neuer  
bahnhofplatz  
olten

# AUSWERTUNG MITWIRKUNG

22. OKTOBER BIS 30. NOVEMBER 2019

Die Mitwirkung zum Projekt Neuer Bahnhofplatz Olten nbo dauerte vom 22. Oktober bis am 30. November 2019. Ihr Gegenstand war das Betriebs- und Gestaltungskonzept (BGK) vom 26. August 2019, welches – eingebettet in eine Plakatausstellung mit Situationsmodell 1:200 – im Stadthaus aufgelegt wurde. Die Pläne, Berichte, Visualisierungen und ein Mitwirkungs-Fragebogen waren auch online verfügbar.

## **Shopville zwischen den Personenunterführungen**

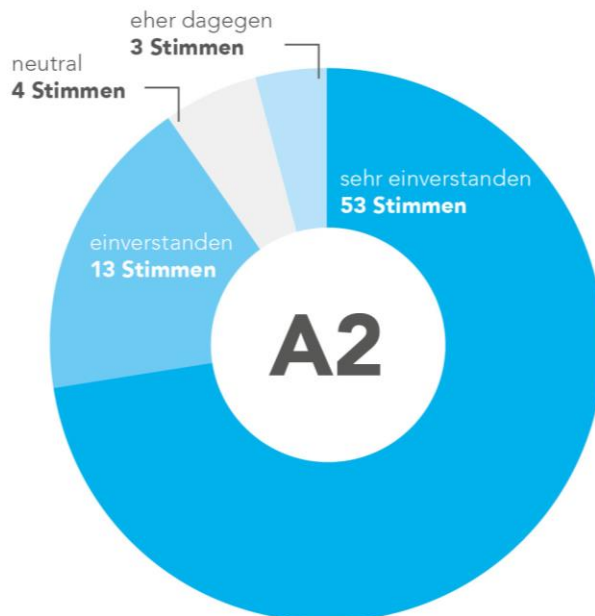
**Eingaben:** Der Bereich zwischen den Personenunterführungen soll für ein Shopville nach Zürcher Vorbild unterkellert werden.

**Antwort:** Für ein Shopville nach Zürcher Vorbild fehlt aktuell das Potential, zumal die Personenfrequenzen am Bahnhof Olten in erster Linie aus Umsteigebeziehungen zwischen den Gleisen, d. h. in den Unterführungen, und nicht in Längsbeziehungen zwischen den Unterführungen bestehen. Ein Ausbau zwischen den Personenunterführungen ist später möglich, bspw. bei Verlegung von betriebsnotwendigen Flächen.

#### Mehr Nachhaltigkeit und Vegetation

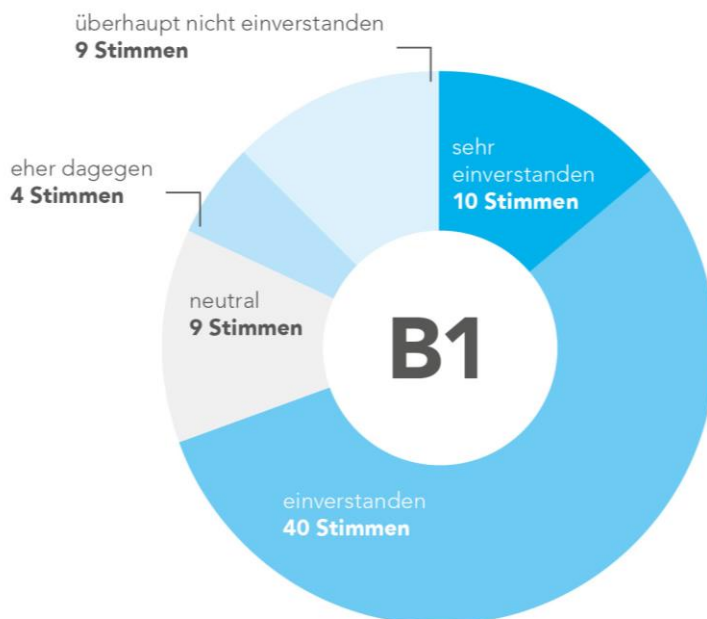
**Eingaben:** Mehr Begrünung, ökologisch nachhaltigere (Dach-)Konstruktion.

**Antwort:** Die Verkehrsfunktionen auf der Stadtebene lassen kaum Spielraum für eine stärkere Begrünung. In den unterkellerten Bereichen sind hochstämmige Bäume zudem nicht realistisch. Mehr Möglichkeiten gibt es auf der Aareebene. Das Anliegen wird für die Weiterbearbeitung aufgenommen. Ob das Dach beispielsweise mit Photovoltaik-Panels versehen werden kann, wird geprüft.

### Swisscom-Gasse

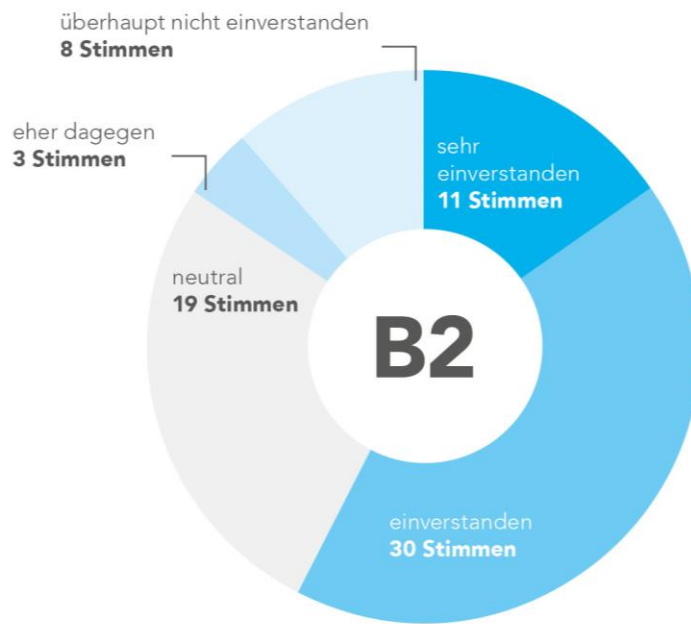
**Eingaben:** Die Möglichkeit zum Einbiegen auf die Swisscom-Gasse ist konflikträftig. Mit eindeutigen Signalisierungen und/oder Lichtsignalanlagen sollen die Konfliktzonen entschärft werden.

**Antwort:** Das Einbiegen auf die Swisscom-Gasse ist für die Verkehrsführung unerlässlich und wird mit einer Lichtsignalanlage gesteuert, welche mit den anderen Lichtsignalanlagen korrespondiert und somit die Situation entschärft.

### Ladestationen E-Mobilität (Infrastruktur)

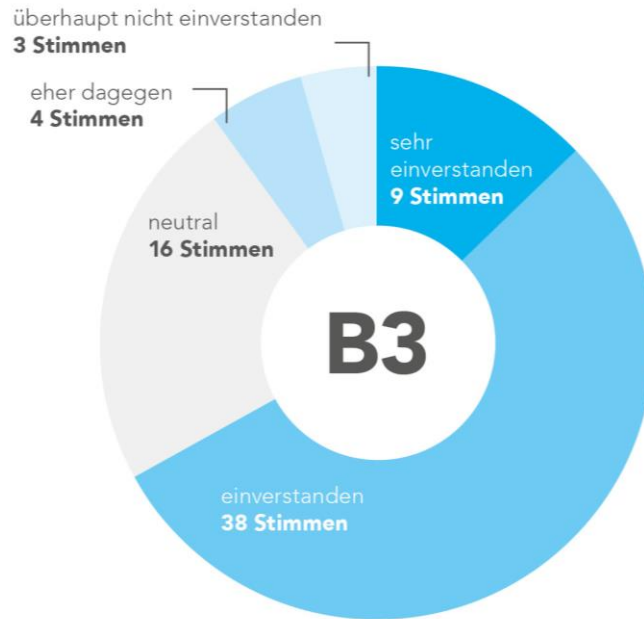
**Eingaben:** Die Infrastruktur für E-Mobilität ist vorzusehen.

**Antwort:** Das ist ein guter Hinweis, der geprüft wird. Betriebliche Details und die technischen Ausrüstungen sind zeitnah vor Inbetriebnahme zu fixieren und müssen später wandelbar sein, damit auf veränderte Mobilitätsbedürfnisse reagiert werden kann. Die Ansprüche an Anzahl, Lage und Ladeinfrastruktur werden in die nächste Phase mitgenommen. Das Thema wird als wichtig erachtet.

#### Konflikt Taxi/Bahnersatz/Anlieferung

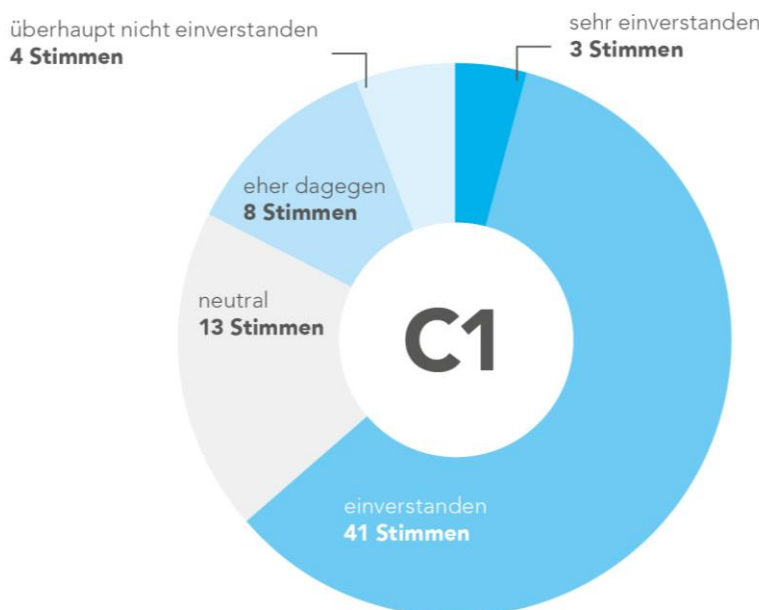
**Eingaben:** Es werden Konflikte zwischen Bahnersatz, Reisebussen, Anlieferung befürchtet.

**Antwort:** Das Problem ist bekannt und dem Umstand geschuldet, dass der Platz extrem beschränkt ist. Die vorliegende Lösung funktioniert und wurde von allen Projektpartnern unterstützt. In der Projektierungsphase werden Optimierungen geprüft, beispielsweise ob während einer Einsatzphase des Bahnersatzbusses die Taxiplätze direkt an den Bahnhofplatz (Knoten) verschoben werden können. Für Reisebussen und Fernbusse müssen Lösungen im Detailkonzept in Absprache mit der BOGG festgelegt werden. Reisebussen und Fernbusse dürfen Haltestellen des öffentlichen Verkehrs nicht benutzen, weil sie unpünktlich sind oder keine fixen Reisezeiten kennen und deshalb den öffentlichen Verkehr beeinträchtigen könnten. Auch dürfen Reisebussen und Fernbusse die Manövrierrflächen der Busse nicht behindern. Die Anlieferung Bahnhof erfolgt nach dem gleichen Prinzip wie heute. Die Anlieferungszeiten werden begrenzt, damit der öffentliche Verkehr auf dem Bahnhofplatz nicht beeinträchtigt wird. Langfristig ist für die Anlieferung ein Ersatzstandort vorgesehen.

### Bushaltekannten

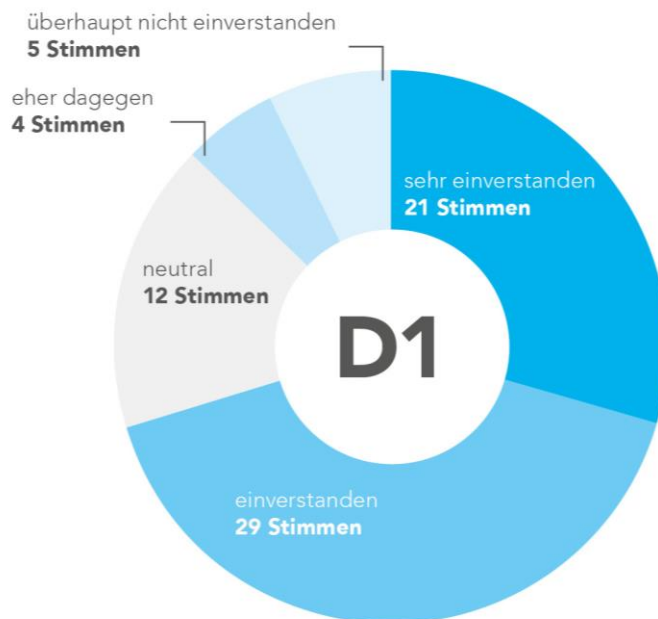
**Eingaben:** Gibt es Reserveplätze für zukünftige Buslinien?

**Antwort:** Gemäss aktuellem Betriebskonzept ist bei Perron F eine Haltekannte immer frei (25 m); diese kann flexibel genutzt werden (z. B. für Pikett, ungeplanten Bahnersatz oder für spätere Ausbauten). Der ganze Perron F mit einer Länge von 50 m ist pro Stunde 4 x 1 Minute von Bus 501 oder 505 besetzt, d. h. bei pünktlichem Betrieb ist das ganze Perron F während 56 von 60 Minuten unbesetzt. Tendenziell wird eine spätere Verdichtung des Angebots zu weniger Standzeit der Busse am Bahnhof und damit zu einer Entlastung des Bushofs führen. Grundsätzlich besteht genügend Spielraum, so dass mit geschickter Planung und entsprechend gestalteten Fahrplänen auch zusätzliche Linien ins Schönengrund oder nach Olten Südwest integriert werden können. Auch längerfristig genügen 12 Haltekannten für Gelenkbusse. Die verschiedenen Anforderungen an die Zu- und Wegfahrtsachsen verunmöglichen eine kompaktere Lösung auf dem Bahnhofplatz, weil Haltekannten nördlich und südlich des Knotens angeordnet werden müssen und minimale Abstände zwischen den Haltekannten für das Manövrieren der Busse nötig sind. Die Kantente A und D bzw. B und E sind im BGK so nahe wie möglich beim Knoten angeordnet. Die Kantente C und F sind möglichst nahe bei den Kantente B und E angeordnet. Solche Distanzen sind in grösseren Städten nicht unüblich.

### Lift Martin-Disteli-Unterführung

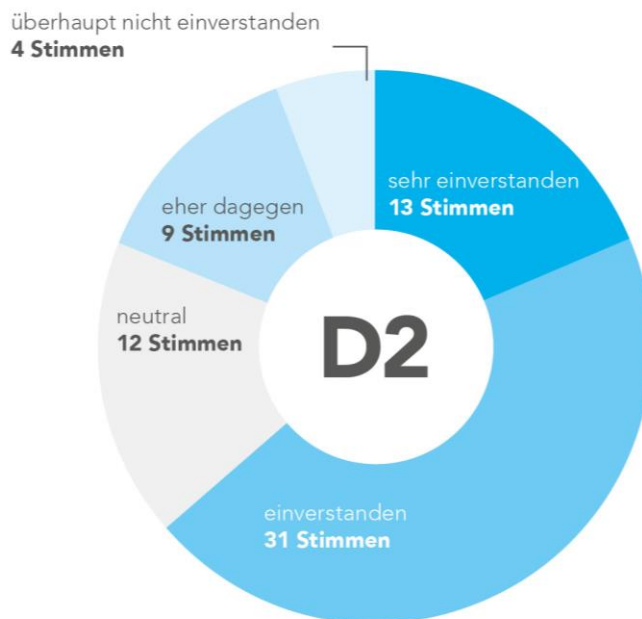
**Eingaben:** Lift bei Martin-Disteli-Unterführung ist schlecht platziert.

**Antwort:** Der heutige Standort ist infolge Strassenverbreiterung nicht mehr möglich. Der Lift muss deshalb nach Süden verlegt werden. Er kommt in die Flucht des Aaresteges, direkt an der Velostation und an der Bushaltestelle zu liegen. Die Distanz von 40 m zur Martin-Disteli-Unterführung ist vertretbar.
